### 栎川售楼部一、二层卫生间洗手台改造变更

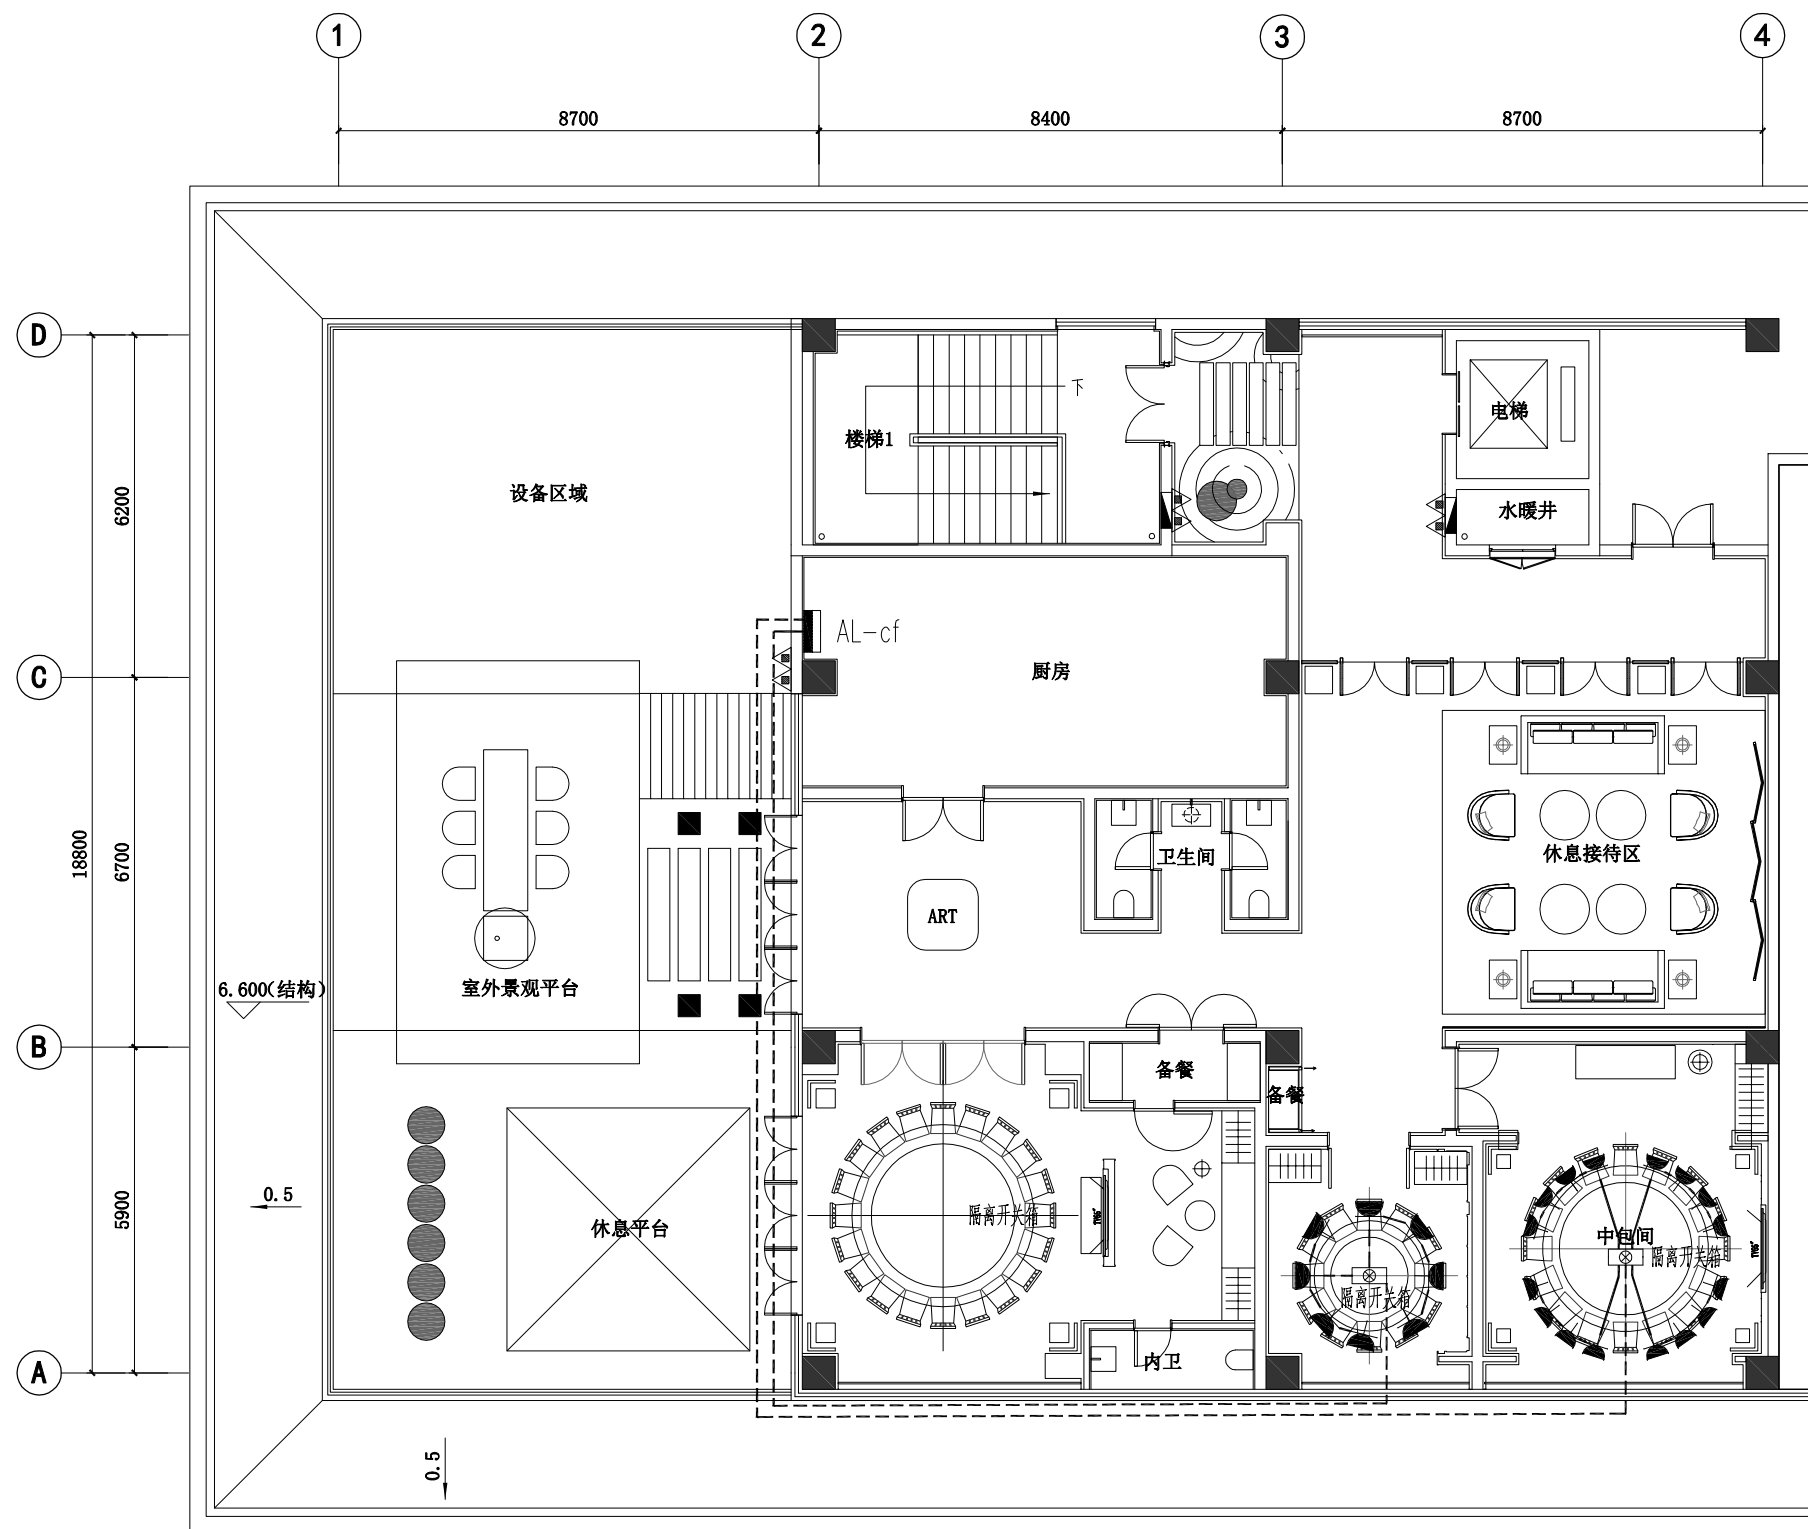
原木饰面墙面改为硬包墙面,尺寸  
2.338m宽×3m高

顶面增加射灯4个,间距1.2米。墙面预留  
接线点,预留墙面装饰造型线路。

增加电动窗帘,三个包间顶面各增加一个  
五孔插座,以供电动窗帘使用。

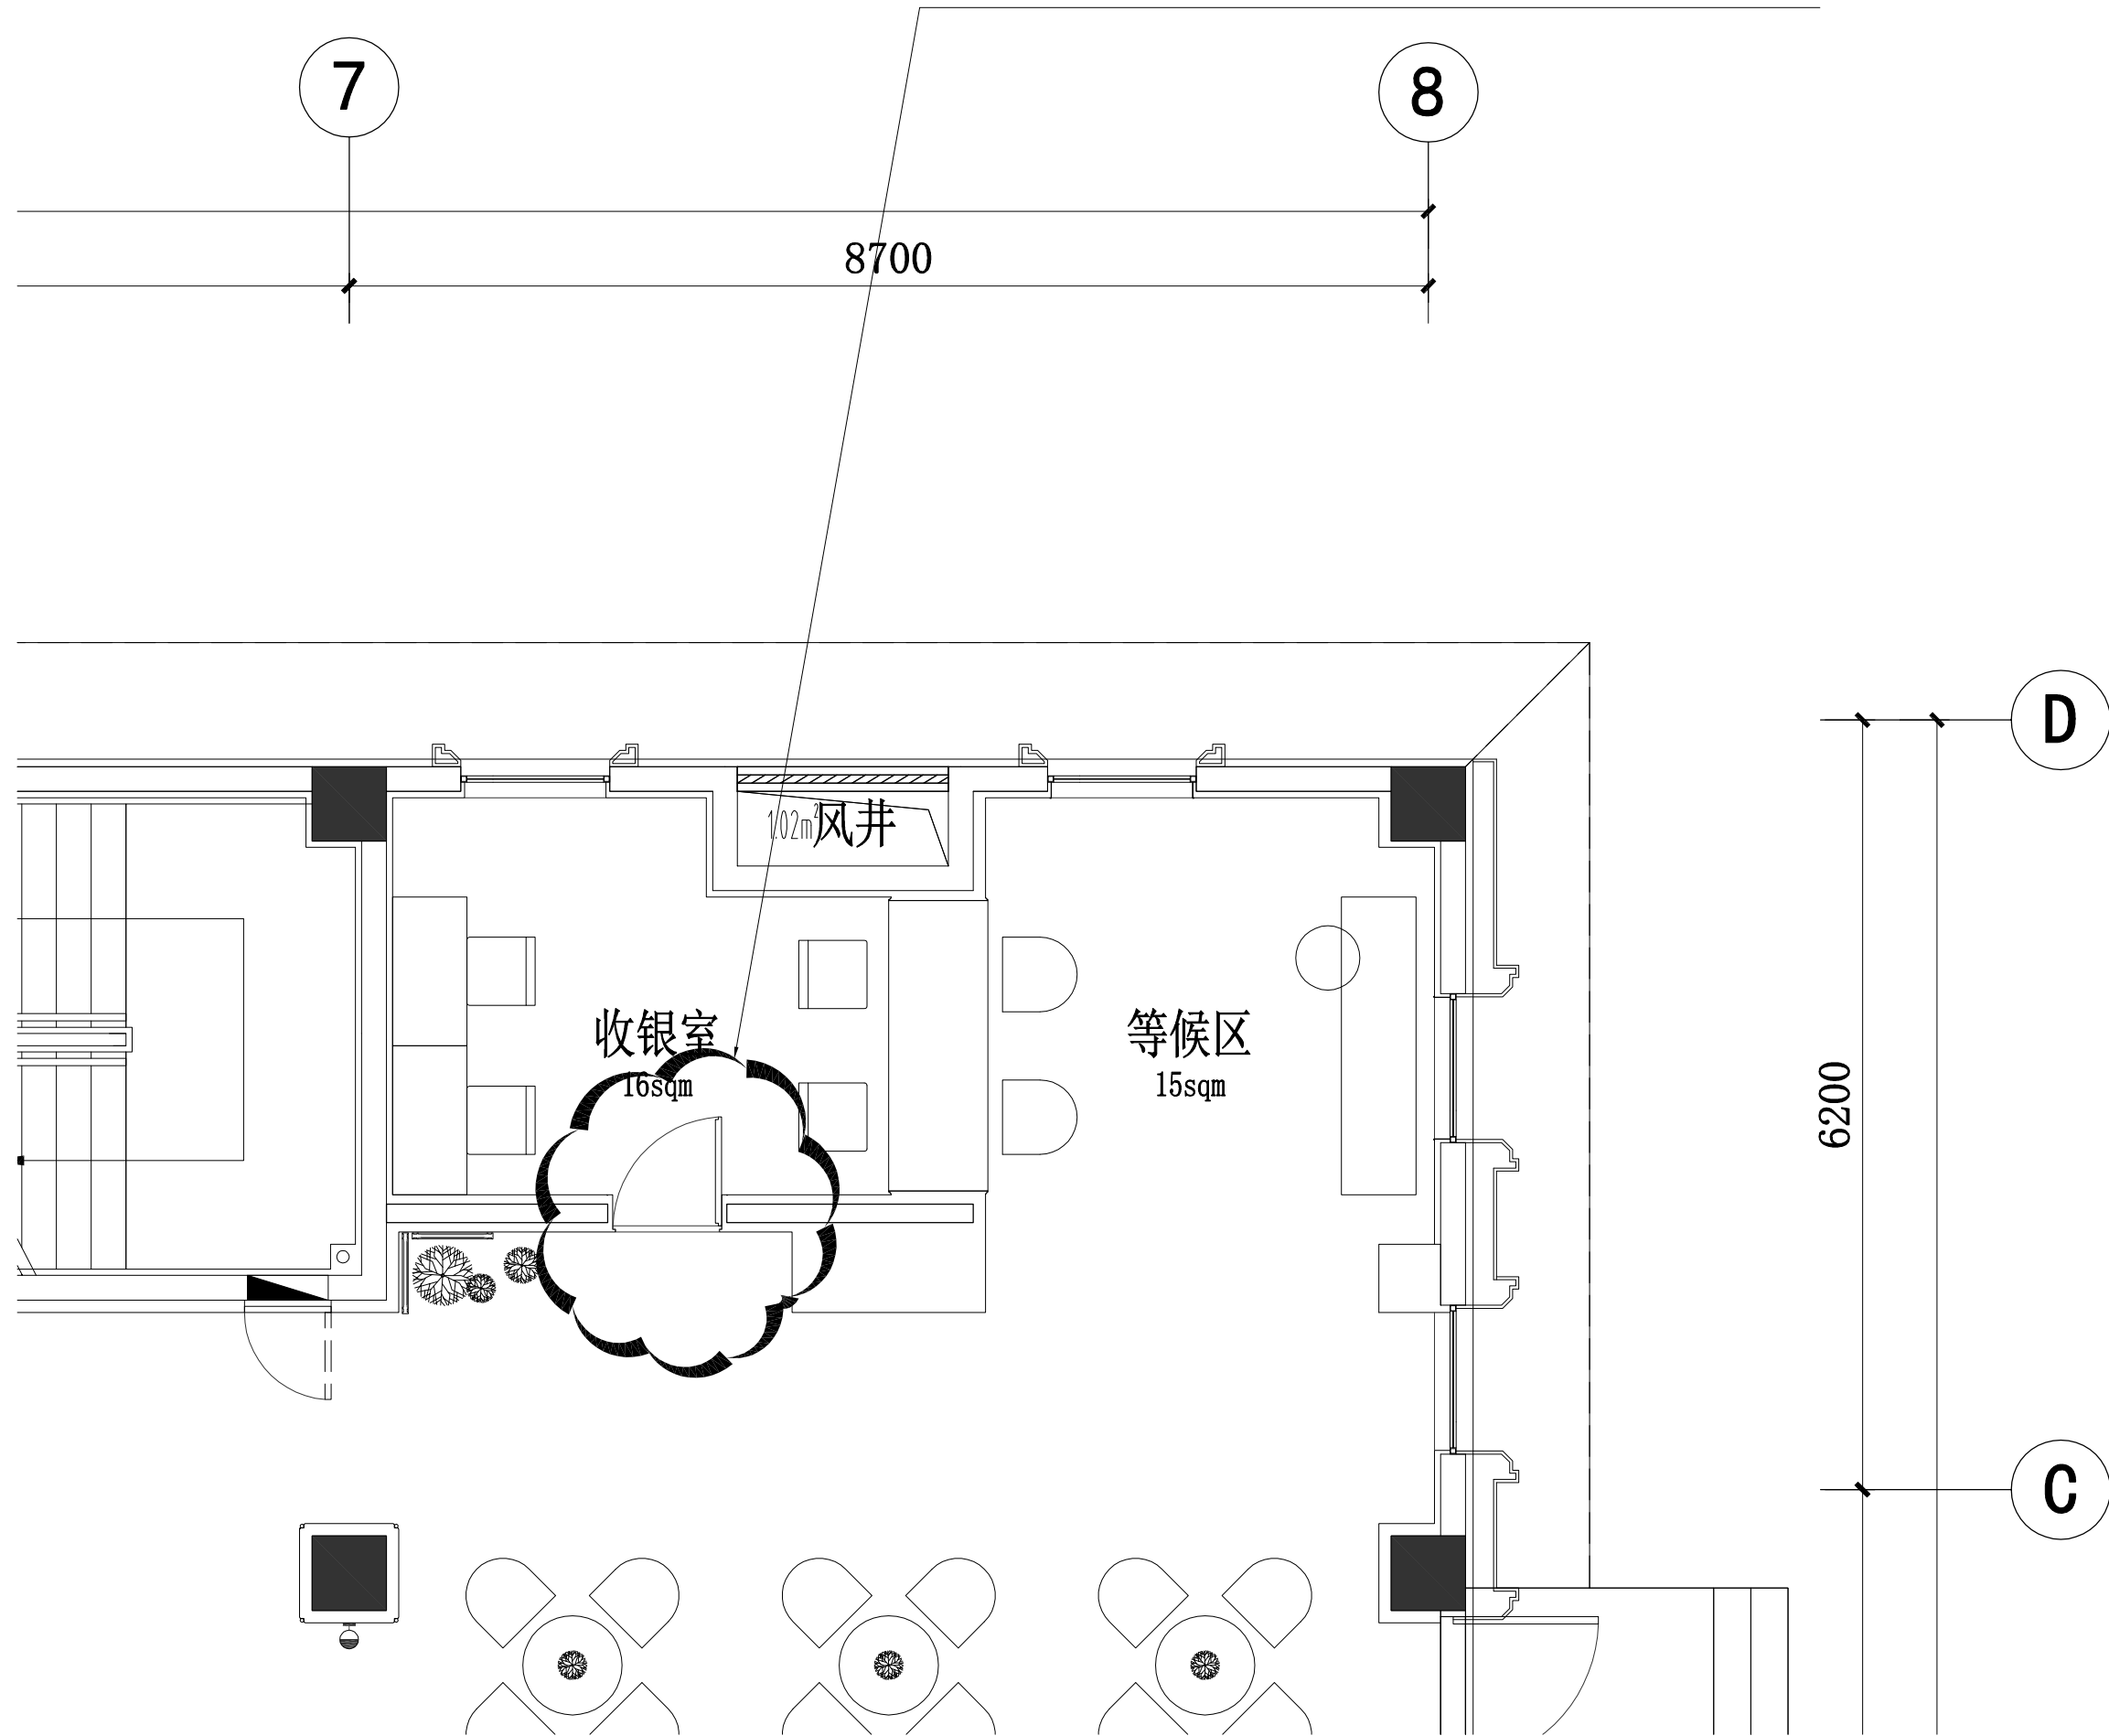
原一层收银室内开门改为外开门，内部增加一个防盗门。门规格880×2500mm
